Impianto agrivoltaico		
oggetto		
Progettazione impianto agrivoltaico BOARA presso il comune di Ferrara (FE)		
riferimento		
Acque superficiali e sotterranee		
commessa		
CS22050		
CS22050VAR50_Acque superficiali e sotterranee		
Firma cliente		
 <b>Taddeo srl</b>	Committente	
Via Vittori 20 48018 Faenza (Ra)		
	attività di coordinamento di ingegneria	
<p><b>Sede Legale e Operativa:</b> C.so G.Zanardelli 32, 25121 - Brescia  <b>Sede Operativa:</b> C.so Magenta 85, 20123 - Milano  <b>P.Iva e C.F.:</b> 02754830301</p> <p>T. (+39) 030.2381551          info@stream21.it</p>		
<p>Per. Ind. Vittorio Valpi          Per. Ind. Gianpaolo Canova          Per. Ind. Federico Alessio Canova          Per. Ind. Marco Zani          Per. Ind. Michele Nino Ballototto          Per. Ind. Marco Mor</p>  <b>trendenergy</b> Società tra Professionisti s.r.l.	<p>Sede Legale ed Operativa:          Via Papa Paolo VI, 15 - 25018 Mantichiari (BS)          Tel. +39 030 2061703 - Fax +39 030 2061710          P. Iva e C.F. 03342160987          e-mail: info@trendenergy.it          www.trendenergy.it</p> <p><b>ISO 9001:2015</b>          Numero registrazione: CH-52496</p>

Con nota protocollo U.0010450 del 15 settembre

Figura 1: inquadramento della rete idrografica superficiale e sotterranea nell'intorno dell'impianto in progetto.

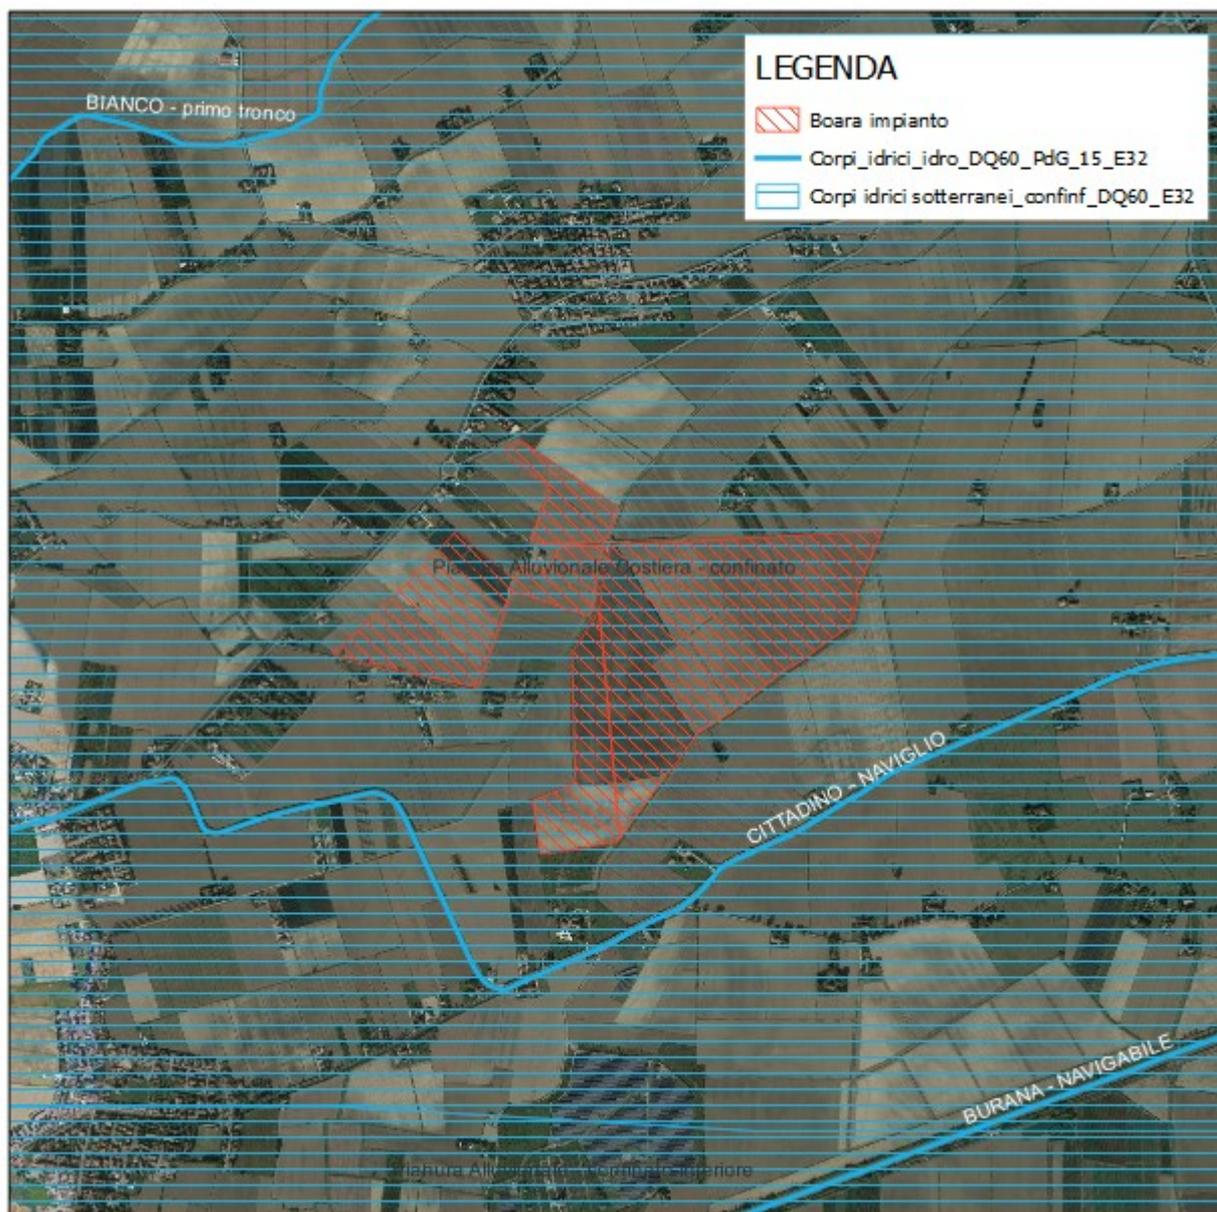
2.5. l'analisi di coerenza con il Piano di Tutela delle Acque della Regione Emilia-Romagna e con il Piano di Gestione delle Acque (3° ciclo di pianificazione, 2021-2027) del Distretto Idrografico del fiume Po. Nell'ambito dell'analisi di coerenza con il Piano di Gestione delle Acque, effettuare il censimento dei corpi idrici superficiali limitrofi e dei corpi idrici sotterranei in cui ricade l'area di impianto, fornendo gli stati ecologico e chimico (per le acque superficiali) e gli stati quantitativo e chimico (per le acque sotterranee);

Dall'analisi dei database disponibili sul portale ARPAE si rileva come, nell'area in esame siano presenti corpi idrici superficiali e sotterranei

Si rileva la presenza di 3 corpi idrici superficiali e un corpo idrico sotterraneo, così individuati.
